S.S. 131 di "Carlo Felice"
Adeguamento e messa in sicurezza della S.S.131
Risoluzione dei nodi critici - 3° stralcio
dal km 162+700 al km 209+500

PROGETTO ESECUTIVO

VERIFICA DI OTTEMPERANZA
Relazione di ottemperanza

Riscontro parere MIC Verifica di Attuazione

Figura 1.4.1-1 - Sovrapposizione PD/PE – Adeguamento Strada Provinciale SP 124

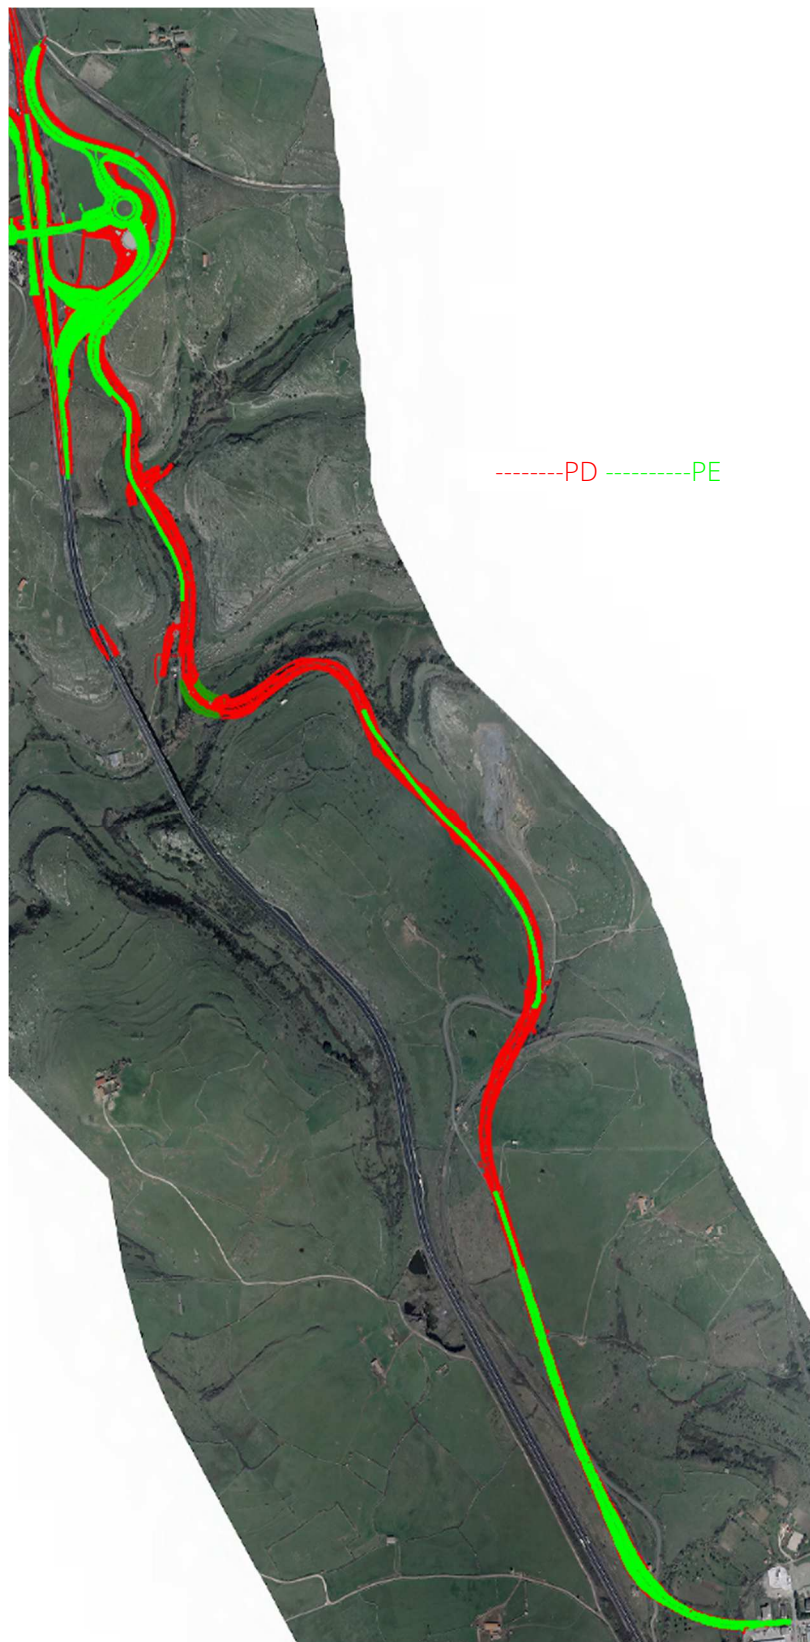
Il Progetto Esecutivo ha recepito quanto richiesto dalla Soprintendenza per l'intervento sulla S.P.124 "...di privilegiare una scelta di minimo impatto, con la sistemazione dell'attuale sede stradale e evitando ulteriori occupazioni di nuovo suolo e ulteriori interferenze con la necropoli".... e concordato con DL e Area Strade Anas. A tal fine, l'intero tratto centrale dell'intervento sulla provinciale ricadente nell'areale di interesse archeologico è stato oggetto unicamente di rifacimento dell'intero pacchetto stradale, per la quota parte posta in ombra a quanto già in progetto definitivo, mantenendo le geometrie trasversali della piattaforma esistente con contestuale adeguamento dell'arginello al fine di garantire la corretta installazione delle barriere di sicurezza. Per quanto detto sono stati realizzati solo due tratti in variante, uno a Sud di circa 962 m per il collegamento con la viabilità esistente della Località Santa Barbara e la chiusura dell'attuale accesso dalla S.S.131 ed uno a Nord di circa 875 m, necessario per la realizzazione dello Svincolo di Cossoine. L'intervento sul tratto Nord ha tenuto comunque conto di quanto richiesto nella Nota Interlocutoria n. 2 dell'OC in fase di controlli sicurezza D.lgs. 35/11 in merito all'intersezione della rampa E con la S.P. 124. A tal fine, è stato ottimizzato il tracciato della S.P. 124, nel rispetto dei limiti di espropri, e della rampa E, come meglio descritto nel paragrafo relativo all'intervento sullo Svincolo Cossoine.

Figura 1.4.3-2 - Sovrapposizione PD/PE – Svincolo di Florinas

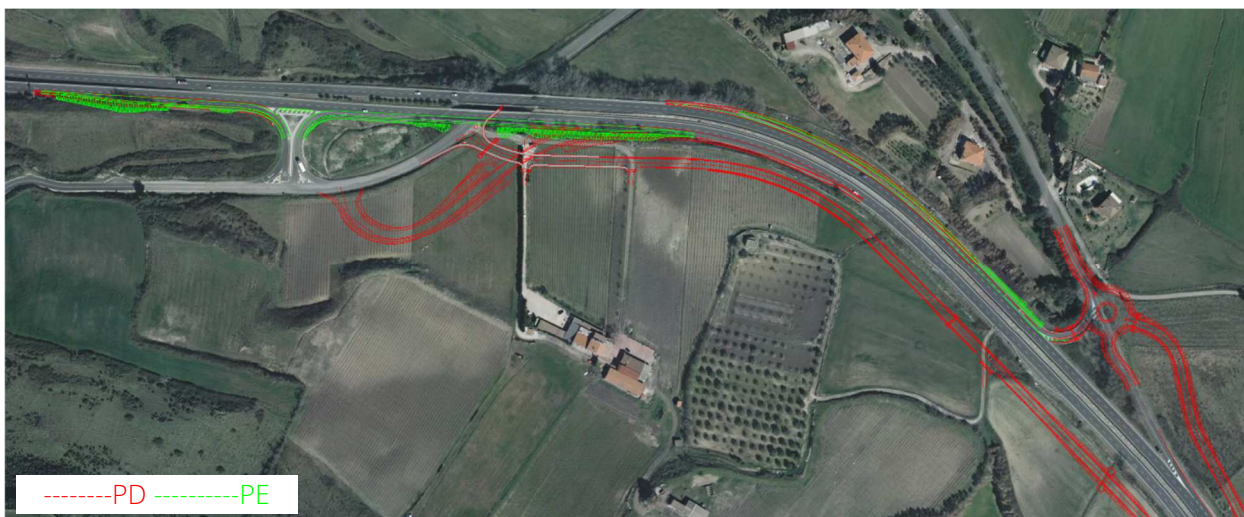
Anche in questo caso, così come per l'intervento V20 in precedenza descritto, in ottemperanza alle richieste pervenute dall'OC nel corso dei controlli sicurezza D.lgs. 35/11 in fase esecutiva, è stata ridotta la larghezza della banchina esistente in corrispondenza dell'isola divisionale tra le rampe C e D portandola dai 3 metri attuali ad 1 metro, a mezzo di demolizione della quota parte di pavimentato esistente della statale e contestuale posizionamento di barriere di sicurezza.

Figura 1.4.3-3 - Sovrapposizione PD/PE – Svincolo di Sassari

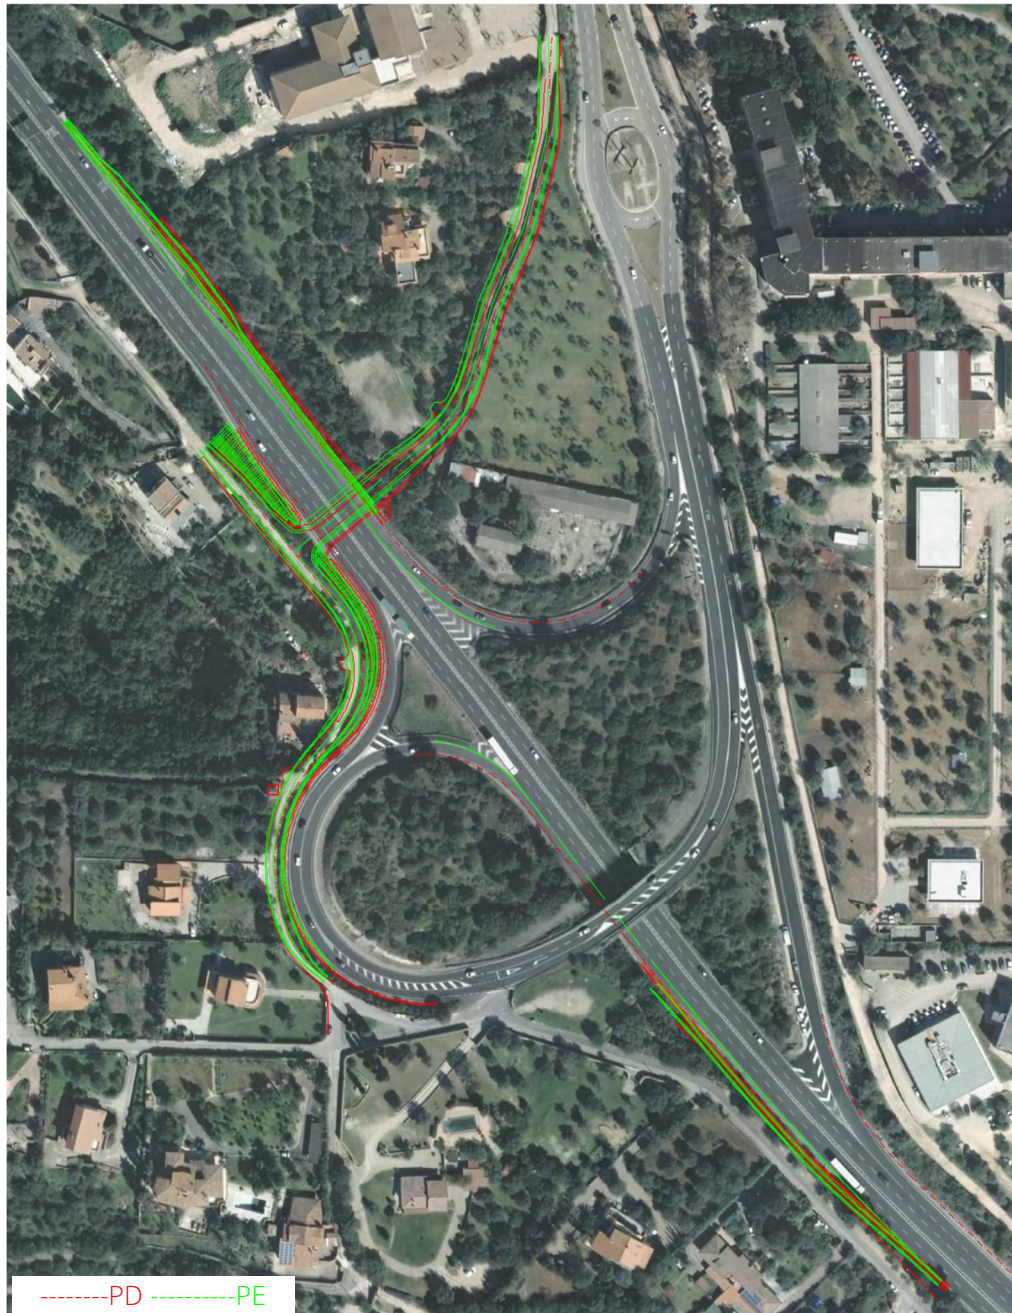
Le modifiche apportate nel corso del presente livello progettuale sono principalmente affinamenti plano-altimetrici, derivanti dal maggior dettaglio del rilievo celerimetrico. Inoltre, revisioni progettuali di dettaglio sono state promosse per i seguenti interventi:

- rampa B – per la quota parte di allargamento e prolungamento della rampa che interferisce con il versante roccioso ivi presente, la soluzione della precedente fase progettuale prevedeva scarpate in trincea con pendenza 2/1 senza protezioni del versante con altezze anche superiori ai 10 metri. La presente fase, in accordo con la proponente, ha optato per scarpate di pendenza 4/7, ove queste non comportano eccessivi sbancamenti del versante, e un intervento di consolidamento a mezzo di scarpate chiodate con pendenza 5/1 e protette da rete, per un tratto che ha origine in corrispondenza dell'inizio dell'attuale tratto di raccordo e si sviluppa per una lunghezza pari a circa 60 m;

- rampa D: mentre le caratteristiche dell'allargamento e del prolungamento della corsia di immissione sono state mantenute coerenti con quanto previsto dal PD, le modifiche apportate riguardano il muro di sostegno di via Luigi Tola, per il quale il PD prevedeva un'alternanza di muri di sottoscampa e muri a tutta altezza sino al piano campagna della viabilità soprastante, mentre l'attuale livello progettuale, in accordo con la proponente, ha optato per una soluzione caratterizzata da un muro a tutta altezza per l'intero sviluppo in stretto affiancamento a via Tola, demandando ad esso, inoltre, la funzione di contenimento fronte parcheggi. A tale scopo è stato dimensionato un rialzo del muro pari a 1 m oltre il punto di intersezione dello stesso con il piano stradale, con annesse verifiche all'urto;
